**CIRCULAR ACLARATORIA N° 01/25
(CON CONSULTA)**

Ref.: Expte. N° 0060347-99815/2023-0 y agregados.-----
LICITACION PUBLICA N° 02/2024 - Obra: "CONSTRUCCIÓN DE POLO DEPORTIVO
- CIUDAD DE SALTA".-----

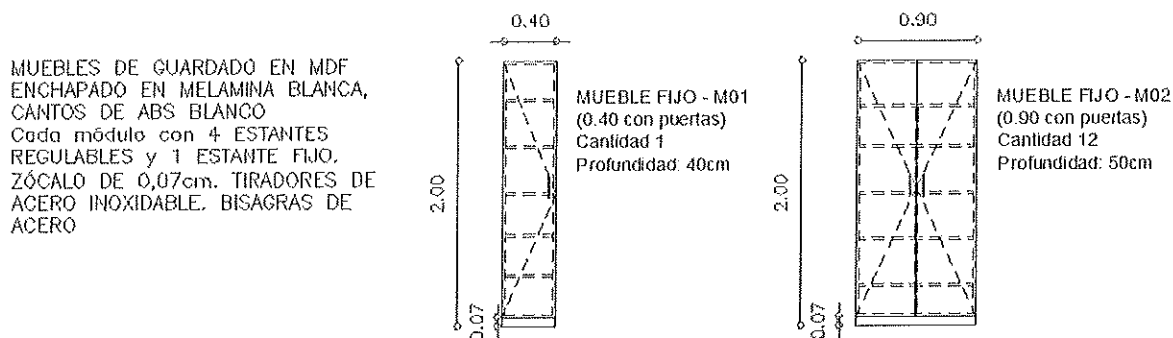
2. En los planos del edificio EE2 faltan detalles de mobiliario de cocina que figuran en el itemizado como puntos 22.1.1, 22.1.2, 22.2.1.1 y 22.2.1.2. Favor de enviar esa documentación.

RESPUESTA: En respuesta a ítem 22.1.1 se adjunta plano y se deberá realizar de acuerdo a lo indicado en PETP.

En cuanto al ítem 22.1.2 se deberá cotizar de acuerdo a lo especificado en PETP
Ítems 22.2.1.1 y 22.2.1.2, se adjunta detalle y se deberá realizar de acuerdo a lo
especificado en PETP

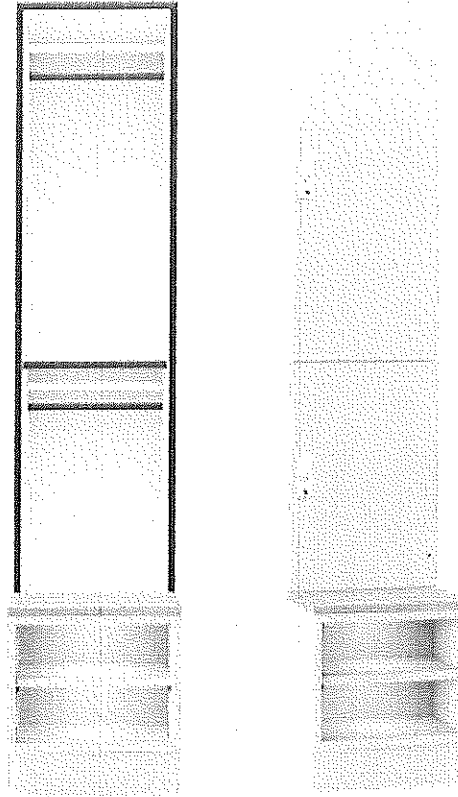
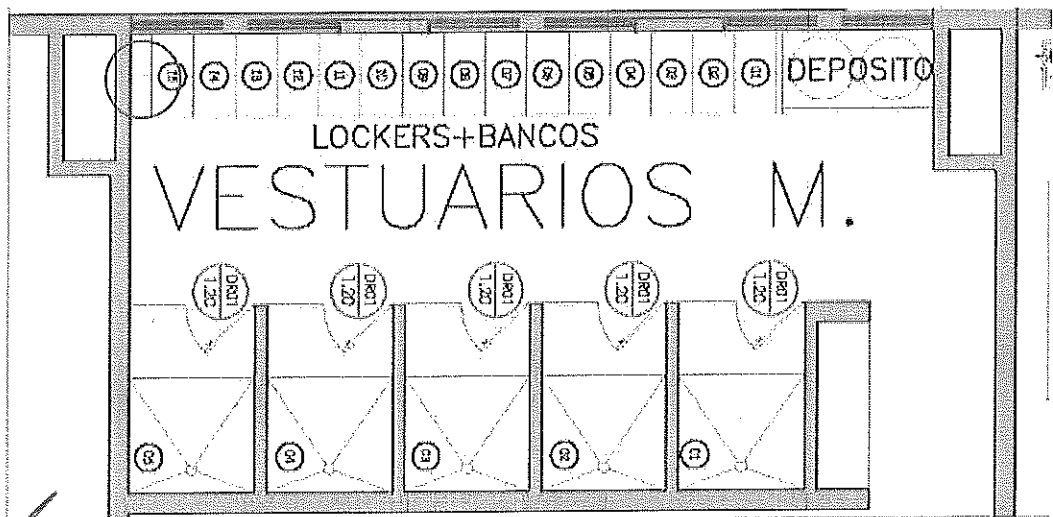
5. En los planos del edificio EN1 faltan detalles de mobiliario que figuran como planilla AP-12. Favor de enviar esa documentación.

RESPUESTA: Se deberá presupuestar de acuerdo al siguiente detalle:

G. Lockers + bancos en vestuarios

Cantidad: 66 (sesenta y seis) - (vestuarios + sala de jueces).

Material: Melamina simil madera esp. 18 mm (color a definir por Inspección).

Altura total: 1,60 m.

Profundidad total: 0,80 m.

Altura asiento: 0,45 m.

Profundidad asiento: 0,29 m.

Altura lockers: 1,05 m.

Profundidad lockers: 0,51 m.

Altura zócalo: 0,10 m.

(Imagen ilustrativa – Solo tendrá 1 puerta lockers)

Accesorios: Llave de seguridad. Tirador. Etiqueta de número

En todos los casos que hubiera superficie sobrante (Señalado en círculo rojo), deberá completarse con el mismo material de los lockers (con buenas terminaciones).

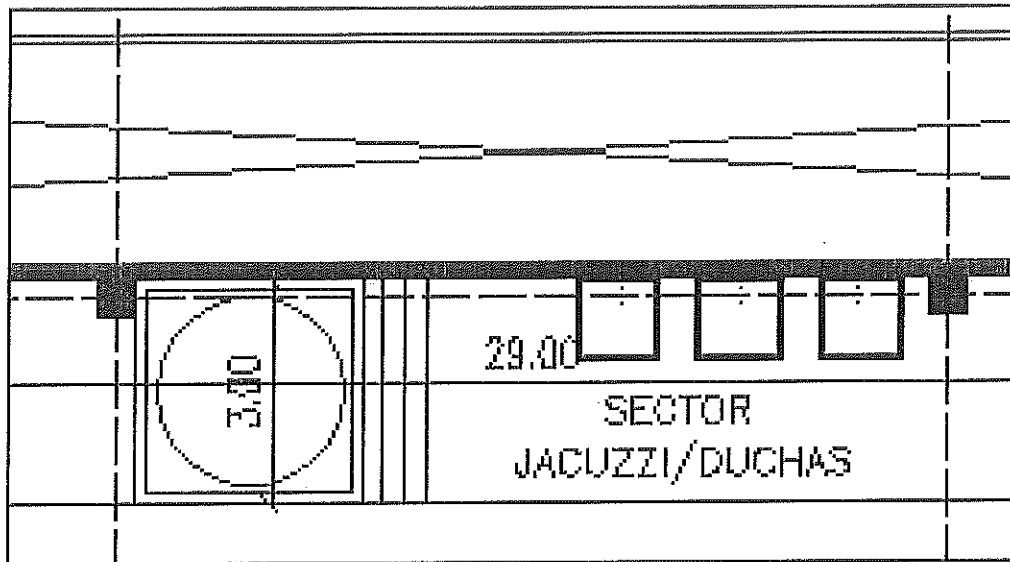
En los planos no se identifica si está pensado un escalón bañista. ¿Se deberá incorporar a la pileta escalón bañista en todo el perímetro de la misma? ¿Solo en los lados cortos? ¿En ningún lado de la pileta?

Si se deberá considerar escalón bañista en lados cortos de piscina principal.
